Oggetto: [ID: 9058] Procedura di Valutazione di Impatto Ambientale ai sensi dell'art.23 del D.Lgs 152/2006 relativa al progetto “Costruzione ed esercizio di un impianto per la produzione di energia elettrica da fonte rinnovabile solare di potenza di immissione pari a 29,65 MW da realizzare nel Comune di Volta Mantovana (MN) e delle relative opere di connessione alla RTN”. Progetto PNIEC

Proponente: EG Pineta s.r.l.

CONTRODEDUZIONI ALLA NOTA PROT. E ALLA NOTA PROT. 73977 DEL 08.05.2023 recanti le osservazioni e richiesta di integrazioni della Regione Lombardia.

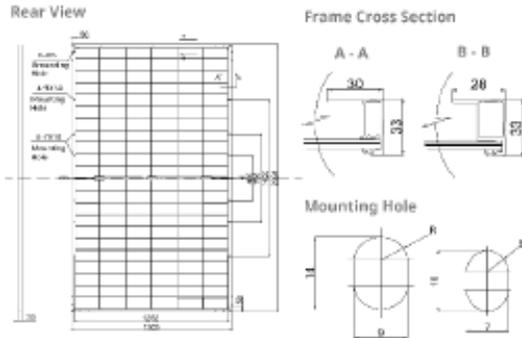
5.8 In merito alle fasce boscate poste lungo il lato ovest e il lato nord dell'area di impianto, si afferma che l'impianto fotovoltaico non interferisce in alcuno modo con le suddette aree, infatti la recinzione prevista dell'impianto si trova sempre al di fuori delle aree boscate.

ENGINEERING DRAWING (mm)

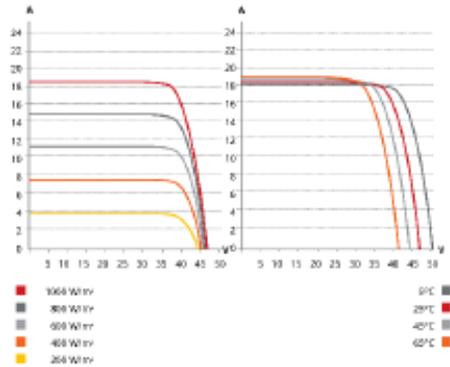
7.3.b Il progetto proposto prevede il posizionamento di moduli fotovoltaici fissi, ancorati a strutture di supporto e pertanto con un unico orientamento e con inclinazione verticale dei pannelli di 20° rispetto al suolo.

Il vetro e la superficie frontale delle celle, dei moduli FV scelti (CanadianSolar modello Bifacial TOPBiHiKu7 CS7N-690TB-AG), sono sottoposti a un trattamento antiriflesso (come indicato nella scheda tecnica allegata al progetto, di cui si riporta di seguito un estratto) grazie al quale penetra più luce nelle celle e ne viene riflessa conseguentemente di meno.
